AMÉNAGEMENT HYDROÉLECTRIQUE DE LA TOULNUSTOUC

RÉPONSES AUX QUESTIONS DE LA COMMISSION
EN DATE DU 19 FÉVRIER 2001

Gestion du réservoir **Débits moyens hebdomadaires de la Toulnostouc** **(période du 1er décembre 1976 au 30 novembre 1998)**

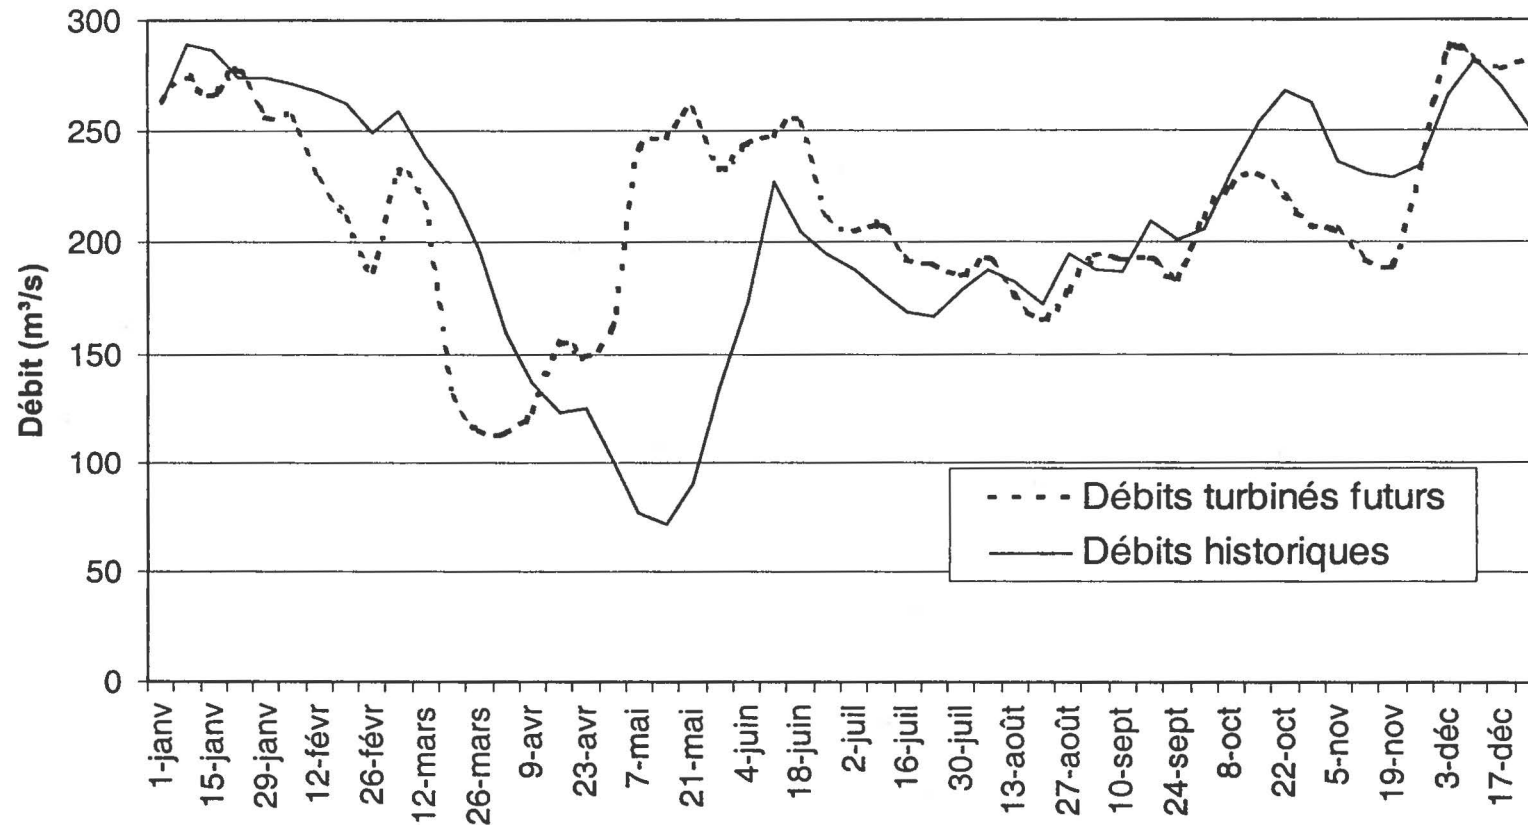
3) La réalisation du projet entraînerait une réduction substantielle du volume utile du réservoir Sainte-Anne. Celui-ci passerait de $3\,270 \times 10^6 \text{ m}^3$ à $2\,400 \times 10^6 \text{ m}^3$ (PR3.2, annexe). Présentement, la vidange de la réserve utile du réservoir se fait essentiellement en période hivernale et sa recharge, durant les crues de fonte printanière (PR3, p. 7-4). Il devrait en être de même avec le nouveau réservoir agrandi (PR3, p. 3-37 et 3-38). Donc, théoriquement, avec la réduction du volume utile du réservoir Sainte-Anne, la contribution de la rivière Tournustouc au turbinage hivernal de la centrale Manic 2 devrait être amputée, en moyenne, de quelque $870 \times 10^6 \text{ m}^3$. En revanche, durant la crue printanière, le remplissage du réservoir Sainte-Anne requerrait moins d'eau qu'auparavant et la Tournustouc pourrait fournir au réservoir Manic 2 quelque $870 \times 10^6 \text{ m}^3$ de plus. Ce volume printanier supplémentaire serait susceptible d'augmenter le turbinage à Manic 2 et de compenser la perte hivernale à moins qu'il ne passe partiellement ou totalement par l'évacuateur de crue.

a) Ainsi, s'il y a évacuation de crue printanière à Manic 2, ne peut-on pas penser que la réduction du volume utile du lac Sainte-Anne entraînerait une certaine baisse de production à Manic 2 ?

La nouvelle gestion du réservoir Sainte-Anne agrandi et la réduction du volume utile de celui-ci entraînera une baisse de production à Manic 2 qui sera toutefois très faible. À cet effet, mentionnons les points suivants :

La figure de la page suivante permet de comparer les débits moyens hebdomadaires du cas historique (sans centrale) et du cas futur (avec centrale). On peut observer que, pour le cas futur, il y aura effectivement moins de soutirage (débits turbinés) pendant les mois de janvier à mars et plus de soutirage durant les mois d'avril à juin. Cette gestion de la réserve utile permettra tout autant d'assurer une production énergétique adéquate que de réduire au minimum les déversements qui pourraient survenir en fin de crue printanière.

DÉBITS FUTURS - TRONÇON À DÉBIT RÉDUIT

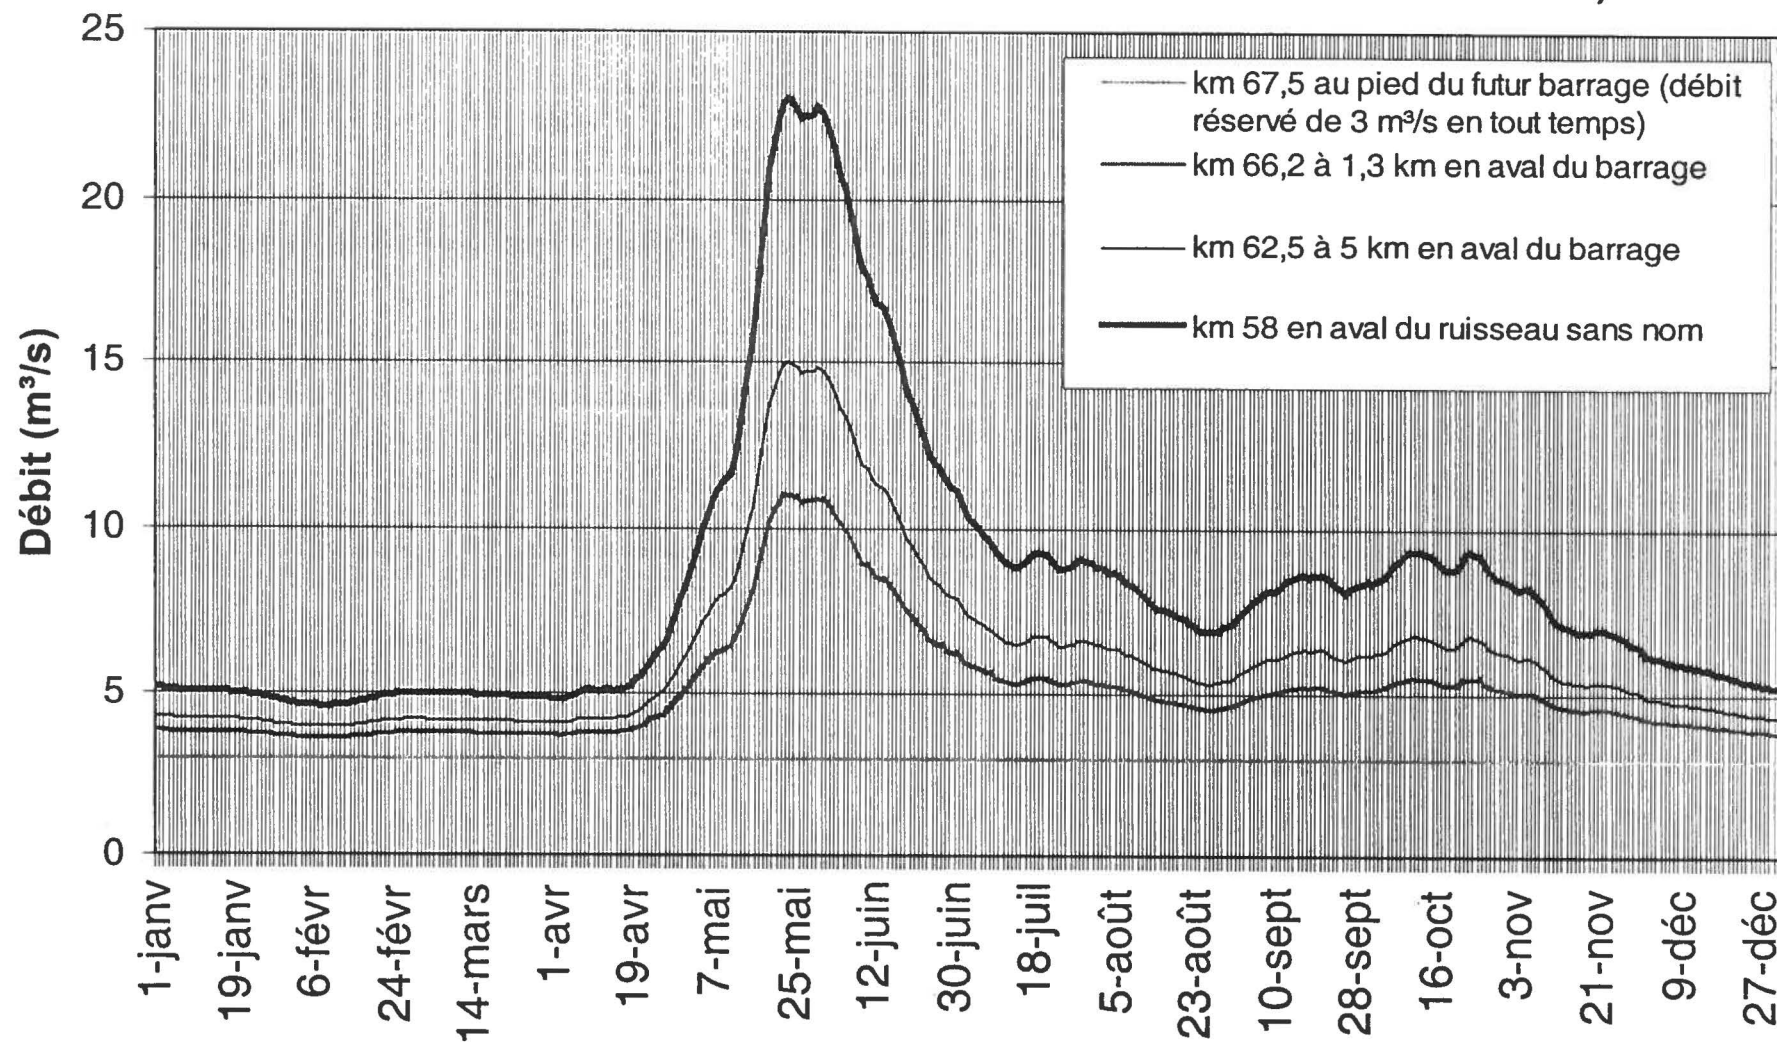
5) Lors de l'audience publique à Baie-Comeau, Hydro-Québec a modifié le mode de mise en eau du réservoir projeté. Hydro-Québec pourrait-elle indiquer si cette nouvelle façon de faire permettrait le maintien d'un débit réservé dans le secteur à débit réduit au moment du remplissage ? Le cas échéant, quel serait ce débit réservé ?

Par ailleurs, comme mentionné par Hydro-Québec lors de la séance publique tenue en soirée du 30 janvier 2001, la courte période sans débit réservé n'asséchera que quelques dizaines de mètres de la rivière due à la présence dans celle-ci d'une dépression qui deviendra alors une sorte de lac (voir lignes 1955 à 1965 du document DT3). De plus, la présence de tributaires situés à environ 1 km en aval du futur barrage permettra d'alimenter le secteur à débit réduit. À cet effet, nous vous transmettons un graphique qui donne, pour les conditions moyennes futures, les débits en divers points du secteur à débit réduit.

L'examen de cette figure permet de constater que des crues naturelles se forment déjà au cours du mois d'avril. De ce fait, même pendant le remplissage du futur réservoir, le secteur à débit réduit recevra rapidement des apports significatifs. De plus, cette figure permet de répondre à une préoccupation énoncée par la FAPAQ concernant la modulation du débit dans le secteur à débit réduit ; en effet, on peut constater que déjà à 1,3 km en aval du futur barrage, le secteur à débit réduit connaîtra des crues naturelles dont l'amplitude augmentera au fur et à mesure que la distance à partir du barrage s'accroîtra (ceci résultant de l'apport en eau d'autres tributaires). Enfin, rappelons que le tableau 7-2 du rapport d'avant-projet (p. 7-9) fournit des informations additionnelles sur les crues moyennes annuelles en divers points de la rivière ; à la fin du secteur à débit réduit (kilomètre 53,8), la pointe de la crue sera aussi élevée que 35 m³/s.

Période du 24 juin au 3 juillet 1978

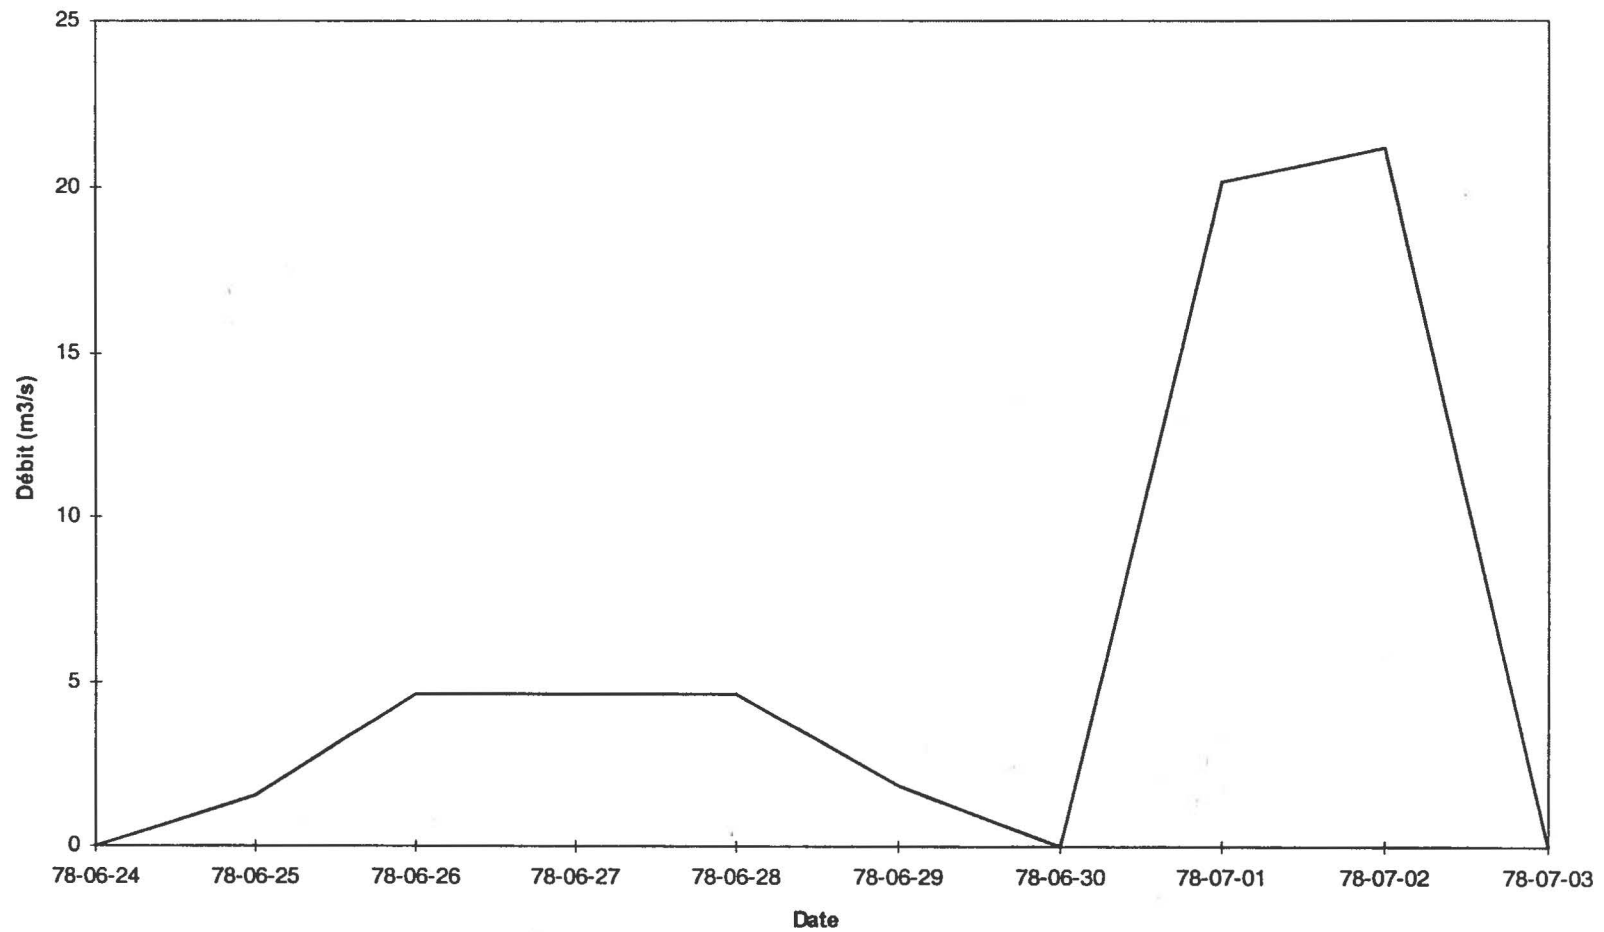
Les simulations réalisées par Hydro-Québec suggèrent que sur une période de 22 ans les évacuations se produiraient huit fois. Les débits maximaux de ces événements ont été fournis à la figure 3-11 du rapport d'avant-projet (PR3, p. 3-42). Pourrait-on détailler davantage les caractères de ces événements, préciser pour chacun la saison, la durée, le volume évacué et fournir un hydrogramme ?

Enfin, les hydrogrammes des 6 années avec déversements fréquents sont fournis dans les pages ci-après. Pour les autres années, les déversements n'ont été qu'exceptionnels soit de $1,34 \text{ m}^3/\text{s}$ le 1 octobre 1992, de $14,67 \text{ m}^3/\text{s}$ le 1 novembre 1993, de $8,96 \text{ m}^3/\text{s}$ le 1 août 1996 et de $7,5 \text{ m}^3/\text{s}$ le 2 août 1996.
